DEMANDE DE PERMIS DE CONSTRUIRE D'UNE CENTRALE PHOTOVOLTAÏQUE AU SOL - COMMUNE DE VAULT-DE-LUGNY – LIEU-DIT « LES LAVIERES DES JAUX » - 89200

Dossier N° E23000049/21 du 30/05/2023

ENQUÊTE PUBLIQUE DU 3 JUILLET 2023 AU 4 AOÛT 2023

RAPPORT DE LA COMMISSAIRE ENQUÊTRICE

Figure 2 : Localisation des haies plantées le long du sentier de randonnée

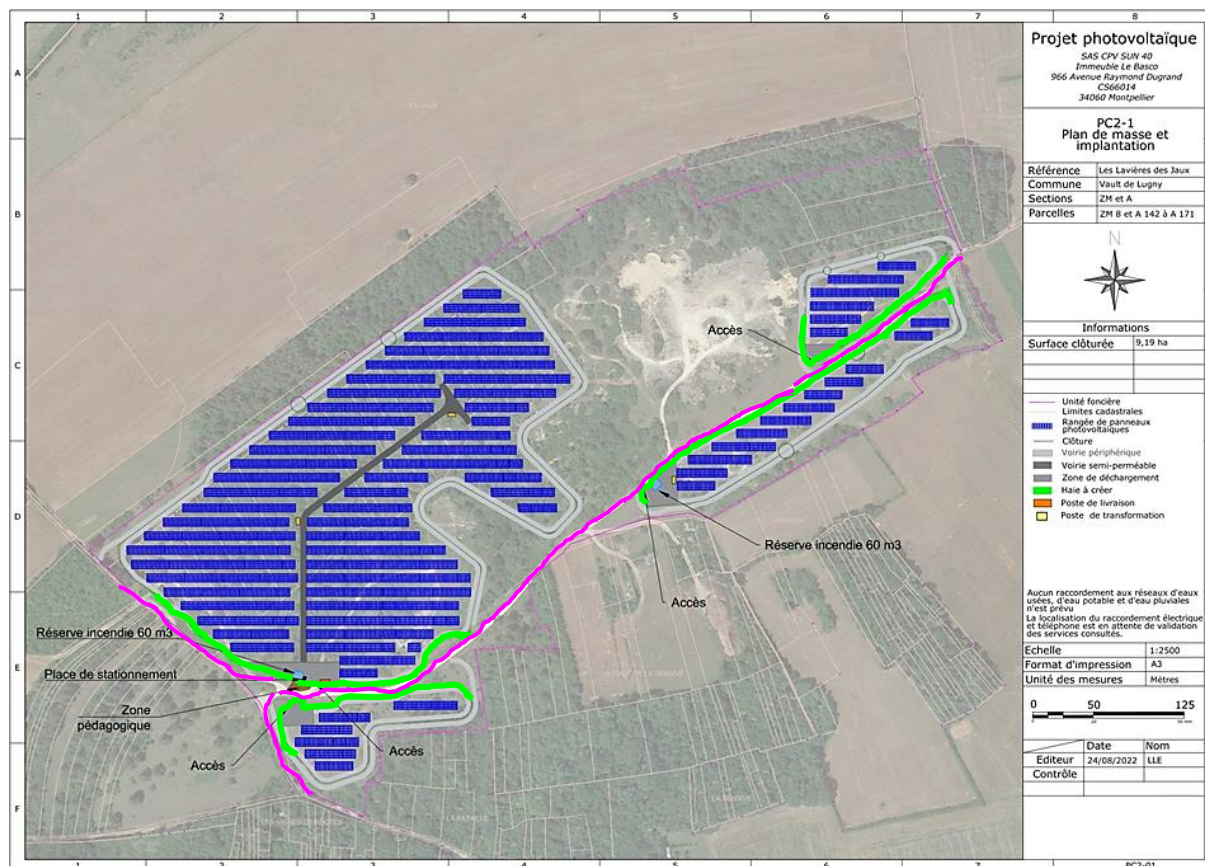
Madame Maignan, résidente secondaire dans la commune, comme dans son observation orale du 12/7/23, regrette que le projet soit réduit. Les parcelles restantes appartenant essentiellement à des privés, et nécessitant un déboisement, elle se pose la question de l'intérêt du projet pour la commune, et trouve dommage la dégradation d'un joli lieu de promenade.

traitement architectural, afin limiter leur impact visuel. De plus, des haies seront plantées le long de la clôture quand celle-ci longe immédiatement le sentier afin de réduire l'impact visuel. Elles sont montrées en vert sur la Figure suivante, le long du sentier de randonnée, montrée en rose.

Figure 3 : Plan d'implantation du projet et habitats naturels présents sur le site

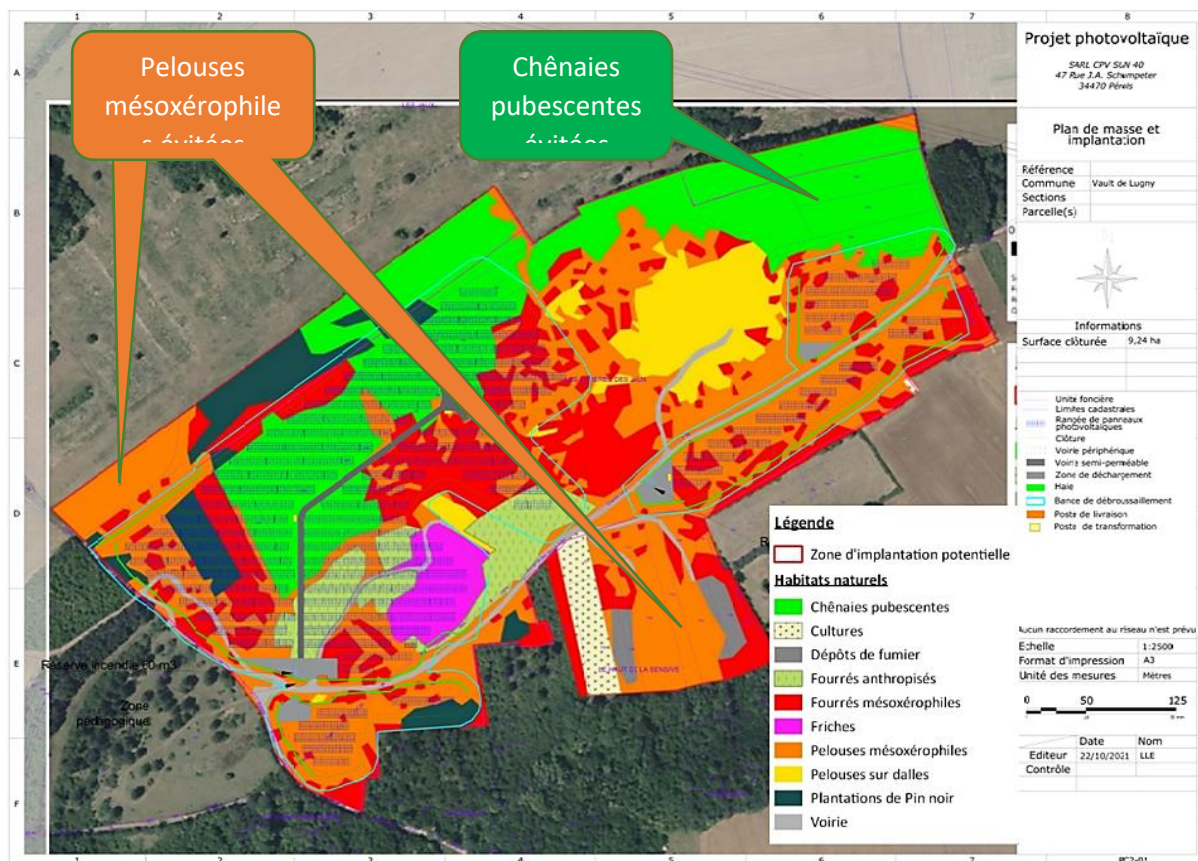
- b. En ces temps de modification du climat avec des périodes de chaleurs importantes, il est toujours préférable de garder des arbres qui procurent de la fraîcheur à la faune, à la flore et aux habitants ;
- c. Les chênes présents sur site donnent un habitat stable à la faune et la flore ;
- d. Les arbres et arbustes ne pouvant malheureusement pas repousser sous des panneaux PV, la perte du tissu vert engendrée est néfaste pour la faune et la flore qui se développaient grâce aux arbres et arbustes et néfaste pour les habitants ;
- e. Dans une zone importante de cultures de céréales, cette zone boisée est vraiment précieuse pour tous ;

La zone boisée défrichée compte 3,33 hectares sur la zone d'étude. L'aire d'étude comportera encore 4,07 hectares de boisement, évités par le projet. Concernant la surface défrichée, les habitats concernés sont les plantations de pins noirs, les chênaies pubescentes et les fourrés mésoxérophiles. Pour les chênaies pubescentes en particulier, 55% de cet habitat est conservé, notamment au nord et à l'est du site. Ces zones conservées représentent un habitat privilégié pour une espèce protégée d'insecte (Grand Capricorne) et constituent un habitat de report pour les espèces faunistiques comme les chauve-souris et les oiseaux. La Figure 3 montre l'implantation des panneaux solaires sur les différents habitats. A une échelle plus grande, des ensembles boisés contenant le même type de boisements sont situés immédiatement au sud et à l'ouest du site, constituant ainsi de habitats de reports pour la faune.

Figure 5 : Photomontage de la vue depuis sur voie communale sur le site du Vézélien

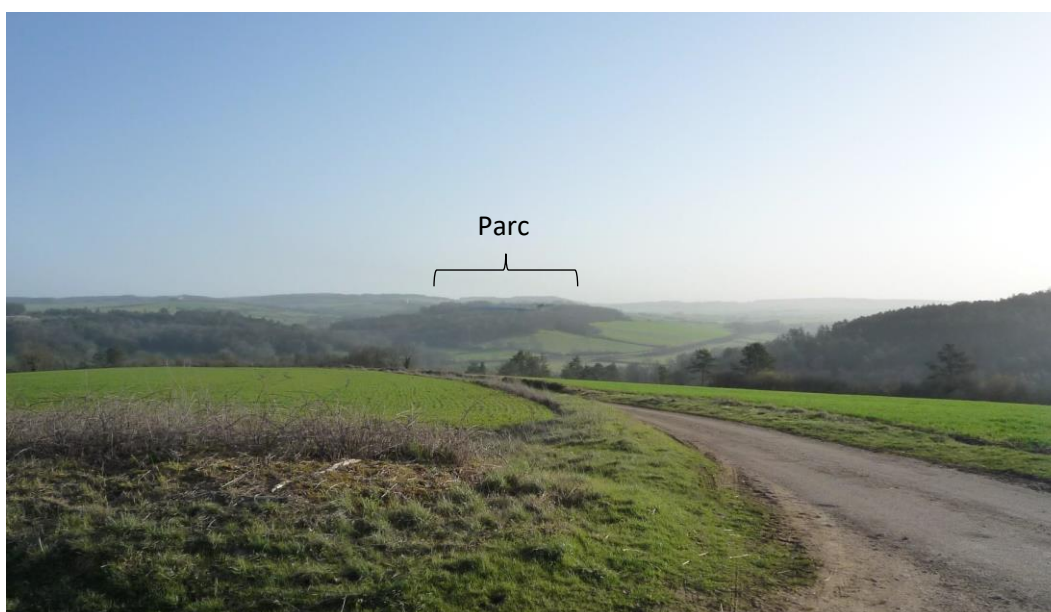
- f. Il est indispensable de préserver les éléments naturels pour sauvegarder notre planète. Ce système PV abîmerait grandement le paysage ;

Une étude paysagère a été menée pour favoriser l'implantation de la centrale photovoltaïque dans le paysage. Trois mesures principales seront mises en place : 1) les masques visuels existants en bordure du site seront conservés, 2) des haies seront plantées près de la clôture le long du chemin de randonnée et 3) un traitement architectural des différents bâtiments sera effectué. La visibilité du site depuis les habitations alentours est nulle, ainsi que depuis l'église Saint-Germain, considérée comme monument historique. Le site sera très légèrement visible depuis une route communale passant dans le site du Vézélien sur la commune de Givry situé à 2,2 km de l'aire d'étude, comme le montre le photomontage suivant (Figure 5 et Figure 5) :

Figure 9 : Somme des émissions de CO2 rejetées et évitées

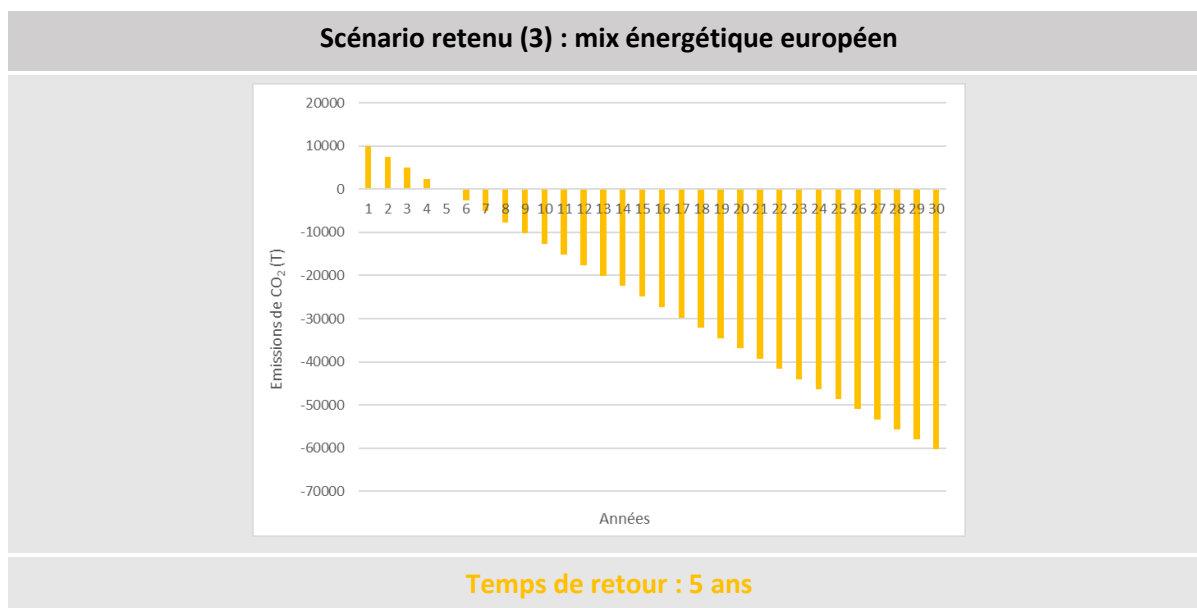
- d. Le coût du système (achat des matériaux et coût des raccordement, etc.) rend le système destructeur pour la nature et non bénéfique en termes d'énergie produite ;
- e. Durée de vie limitée ce qui entraîne forcément des déchets polluants à court terme.
- f. Désinstallation (Malheureusement les structures en fin de vie, défectueuses sont souvent laissées sur place formant des déchets polluants pour le territoire de l'implantation et des alentours) ;
- g. Fin de vie des matériaux (l'incinération produit des gaz à effet de serre, l'enfouissement provoque des souillures du sol et du sous-sol pour de longues décennies) ;
- h. Etc.

Le graphique suivant (Figure 9) permet de visualiser la somme des émissions de CO₂ rejetées et évitées pour chaque année. Lorsque la somme des émissions est nulle, le projet a atteint son temps de retour énergétique. Le projet a compensé ses émissions de CO₂ en 5 ans grâce à sa production d'électricité décarbonée.

Figure 12 : Localisation des 2 citernes de 60 m³ à côté de chaque entrée au site

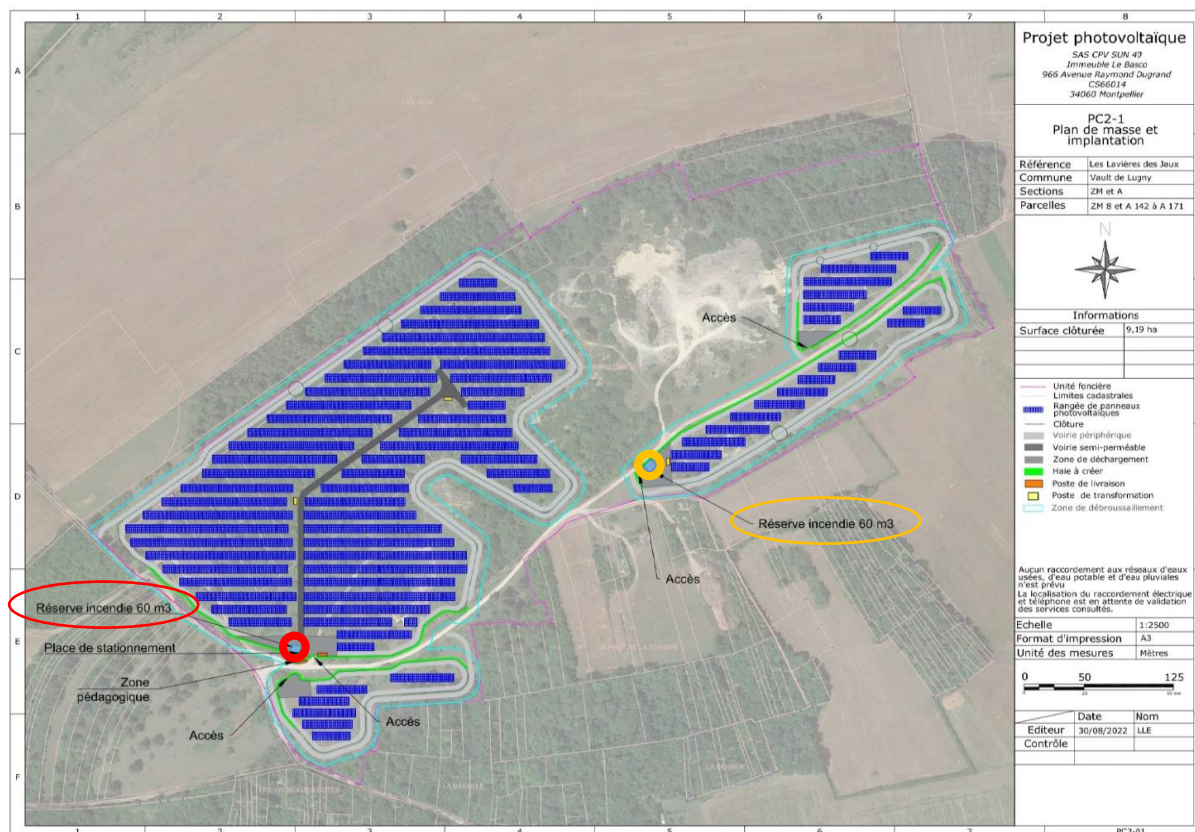
Le SDIS de l'Yonne mentionne deux réserves incendie de 60 m³ chacune. Or sur les plans, une seule réserve de 60 m³ est identifiée.

Pouvez-vous spécifier l'emplacement des deux citernes et l'implantation de la prise d'eau, intérieur ou extérieur du site et préciser également les textes réglementaires applicables à la contenance des réserves d'eau extérieures.

Deux citernes de 60 m³ seront installées à l'entrée des 2 accès. Elles sont entourées en rouge et jaune sur la Figure 12. Elles seront positionnées à l'intérieur des sites contre la clôture et une prise d'eau sera accessible par les services du SDIS depuis les 2 côtés de la clôture.

Il n'existe pas de textes réglementaires applicables à la contenance des réserves d'eau extérieures. Par conséquent, au début du développement de chaque projet, LUXEL réalise un pré-cadrage auprès du SDIS du département concerné et prend en compte ses préconisations dans l'élaboration du plan d'implantation de la centrale photovoltaïque. En mars 2020, le SDIS du département de l'Yonne avait donné comme prescription de prévoir une réserve de 60 m³ à moins de 200 mètres de l'entrée, accessible en tout temps et en toutes circonstances aux véhicules de secours. Le projet du parc étant divisé en plusieurs parties clôturées, il a été décidé d'installer 2 citernes des 60 m³, collées à la clôture et ainsi accessibles par l'intérieur et l'extérieur du site.

Figure 13 : Plan du site avec voiries accessibles par les véhicules de secours et d'intervention

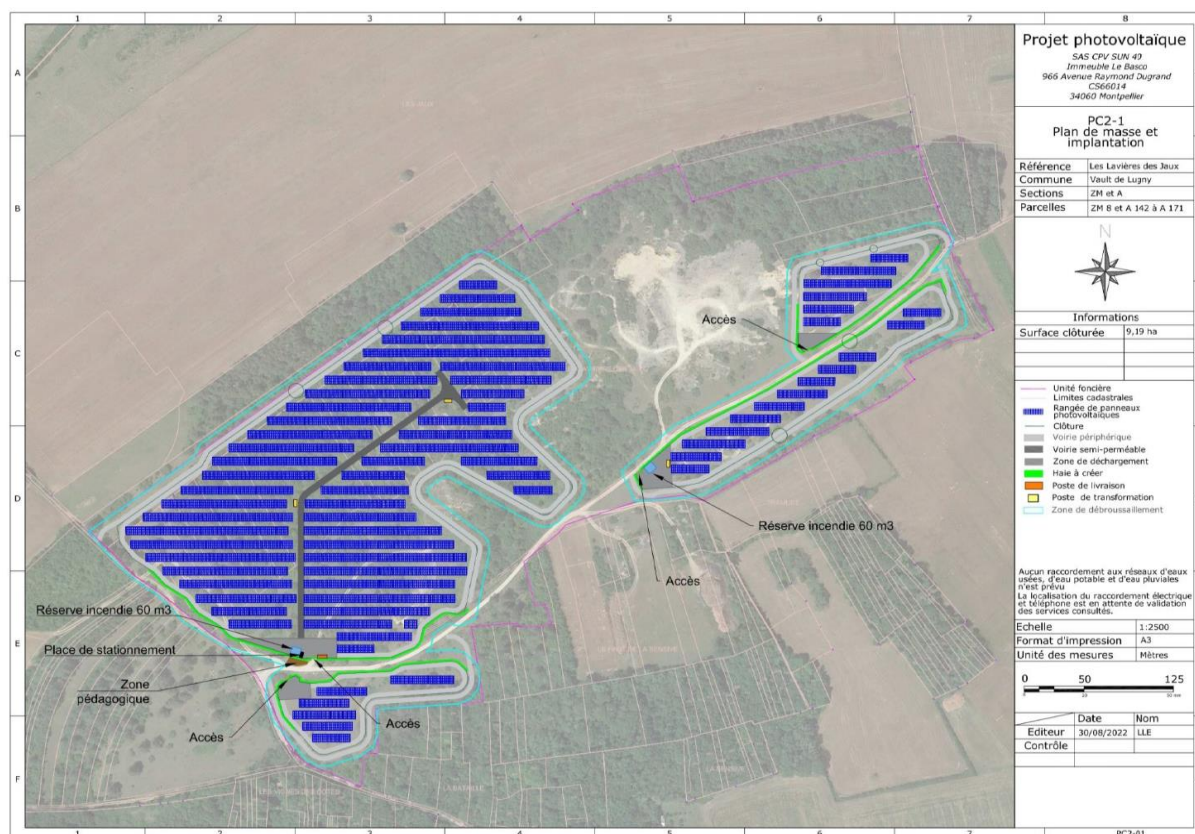
- **Accessibilité du site aux engins d'incendie et de secours**
- **Prescriptions relatives à la défense extérieure contre l'incendie**
- **Implantation des citernes à une distance inférieure à 400 m de l'entrée du site et supérieure à 8 m des panneaux**
- **Prescriptions relatives au débroussaillage et à la végétation**
- **Prescriptions relatives aux risques générés par les installations photovoltaïques**

Les voiries et aires de retournement sont labélisées en gris plus ou moins foncé sur le plan d'implantation visible sur la Figure 13.
